Sakspapir

Saksnr	Utval	Type	Dato
069/26	Utval for landbruk, miljø og teknikk (LMT-utvalet)	PS	01.09.2026
064/26	Kommunestyret	PS	17.09.2026

Uttale til Lyse kraft sin justerte søknad for nye kraftverk i Røldal Suldalsvassdraget

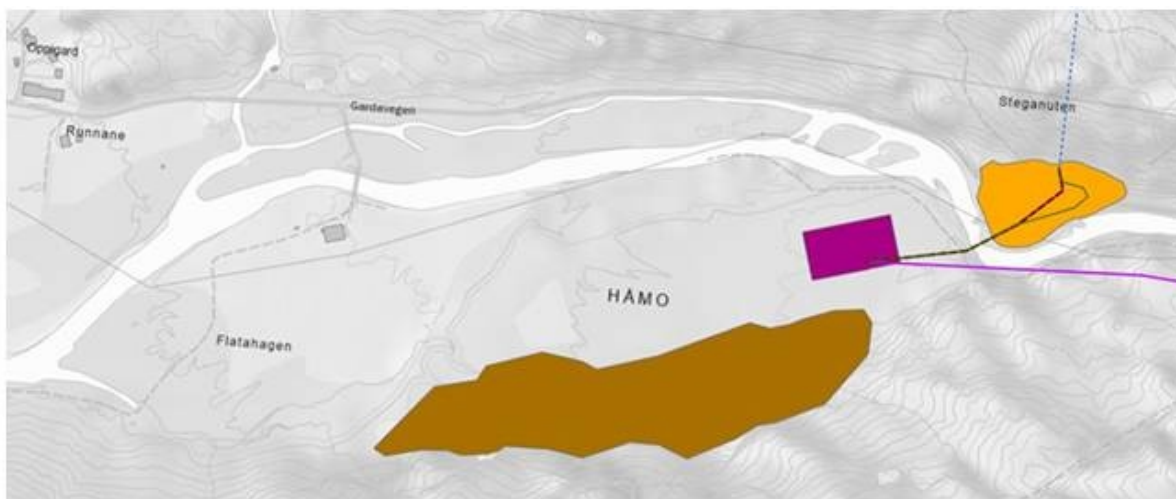
Kommunedirektøren ser positivt på at Lyse no tek omsynet til villrein på alvor og vil innføre restriksjonar på pumping til Holmavatnet på vinteren. Kommunedirektøren vurderer imidlertid at det er nokre utfordringar knytt til dei føreslåtte restriksjonane. Forslaget inneber restriksjonar på pumping under islegging, men isleggingsperioden er ikkje konkret definert. Lyse føreslår at under perioden med stabilt isdekke skal pumping pr. døgn maks gje 10 cm vasstandsauke. Her er det imidlertid ikkje rekna inn naturleg tilsig og den ekstra overføringa frå Isvatn. Samla kan derfor vasstandsauka bli betydeleg i løpet av 2-3 døgn. Søknaden inneheld heller ikkje opplysningar om kor lenge utover våren restriksjonane skal gjelde.

Det leggst framleis opp til ei senking av LRV i Holmavatn med 5 meter. Samla regleringshøgde vil da bli 15 meter. Kommunedirektøren kan ikkje sjå at konsekvensen av dette for islegging og villrein er vurdert i konsesjonssøknaden eller den justerte søknaden. Samla sett vurderer kommunedirektøren at tanken bak restriksjonane er god, men forslaget er for lite konkret. Blir konsesjonsvilkåra formulert slik Lyse føreslår blir det i stor grad opp til regulant å bestemme når og korleis vilkåra skal praktiserast.

Kommunedirektøren rår til kommunestyre held fast på dette vilkåret.

Figur 3-3 Opprinnelig plassering av deponi Håmo (brun skravur).

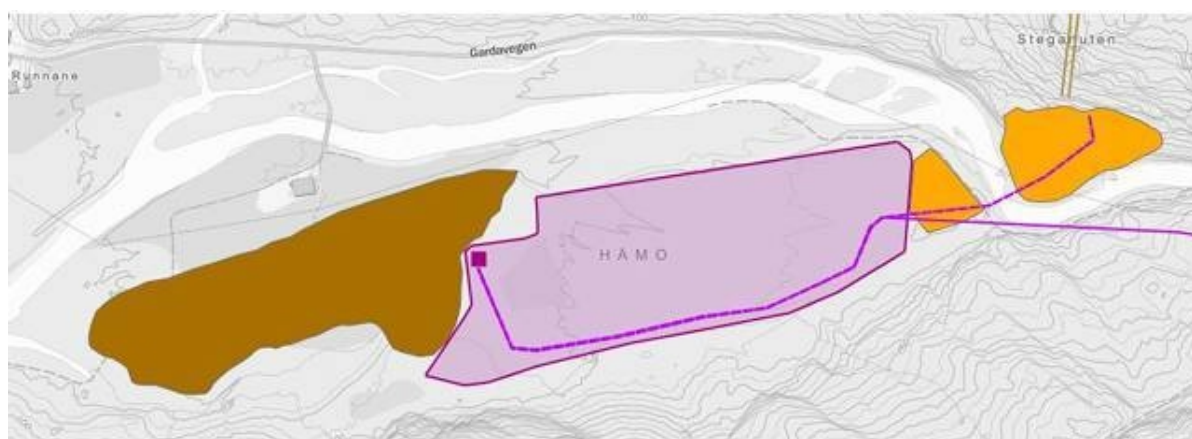
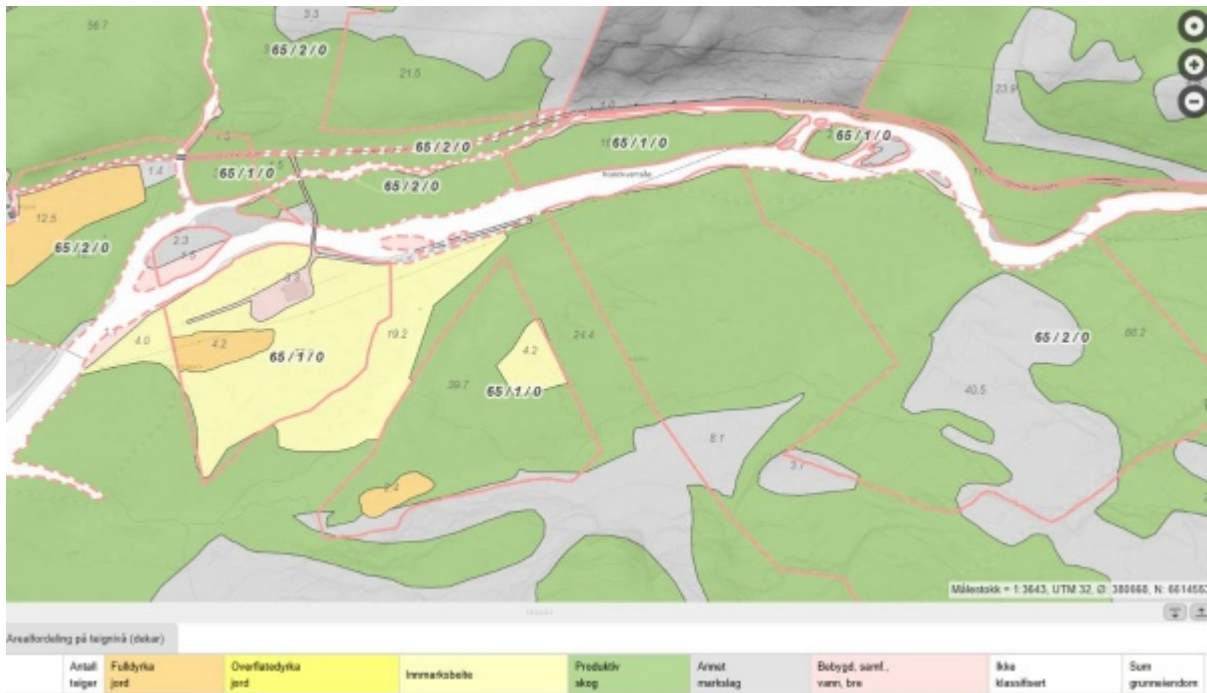
Suldal kommune har lenge vore sterkt kritisk til at NVE ikkje forlanger at to store utbyggingssøknader i same området (Lyse og Statnett), vert samordna. Konsekvensen er no at Lyse må endre planane for deponiet på Håmo. Dei legg då fram det som truleg er den enklaste og billigaste løysinga for utbyggar, forslag om å legge heile deponiet på dyrka jord. Nasjonale føringar for planlegging og drift av massehåndtering sett klare krav til at under planlegging skal deponering vere siste utveg. Bruk av masse skal vere hovudregelen, til dømes bruk for etablering av nye byggeareal, eller jordforbetring av eksisterande areal og bruk. I tillegg er det eit nasjonalt mål at den årlege omdisponeringa av dyrka jord ikkje skal overstige 2000 dekar. Kommunedirektøren kan ikkje sjå at desse nasjonale føringane er vurdert og problematisert i Lyse sin justerte søknad i det heile.

Kommunedirektøren si vurdering er at det i Lyse sin endra konsesjonssøknad heilt manglar ei alternativ vurdering av plassering av deponiet. Om det viser seg umogleg å finne andre løysingar, og deponiet får løyve til å etablerast på dyrka jord, må det settast vilkår i konsesjonen om korleis dette arelet skal opparbeidast i etterkant. Til dømes at utbyggar forpliktar seg til at arealet skal ha like stor, eller større, jordbruksmessig verdi etter utbygging. Å utsetje dette kravet til miljøplanen som Lyse føreslår blir for svakt. Her er det stort sett mindre miljøtilpassingar som vert vurdert.

Statnett sitt planlagde anlegg på Håmo er enno ikkje omsøkt. Endeleg arealbehov og konsekvensane av Statnett sitt anlegg og RSK sitt deponi er ikkje avklarte. Kommunen ber NVE sikra at tiltaka vert samordna.

Den føreslåtte deponiplasseringa omfattar om lag 60 dekar innmarksbeite i driftsgrunnlaget for landbruksverksemd. Før det vert gitt konsesjon til plasseringa, må RSK dokumentera ei reell vurdering av alternativ og samfunnsnyttig bruk av massane. Vurderinga må minst omfatta alternativa Øvre Suldal grendautval har peika på: nord eller aust for tunnelpåhogget, vest for Flatehagen, langs Bråtveitvegen og til vegtiltak mellom Vallarvika og Roalkvam. Også kombinasjonar og mogleg bruk av massar på Statnett sitt område må vurderast. Deponering på innmarksbeite skal vera siste utveg.

Kommunedirektøren rår til at det må greiast ut moglege løysingar for deponiet som ikkje ligg på dyrka jord. Dersom det blir gitt konsesjon for nedbygging av dyrka jord må det allereie i konsesjonen settast krav til korleis arealet skal opparbeidast.

Dersom deponiet likevel vert lagt på innmarksbeitet, må RSK dokumentera korleis landbruksdrifta skal ivaretakast. I dialog med berørte grunneigarar og landbruksverksemdar må RSK strekkja seg langt for å finna løysingar som hindrar eit varig svekt driftsgrunnlag og så langt som mogleg styrkjer drifta. Kommunen tek ikkje stilling til det privatrettslege oppgjeret.

Suldal kommune ber NVE setja nødvendige konsesjonsvilkår og sikra at landbruksomsyna er ivaretekne før detaljplanen vert godkjend.
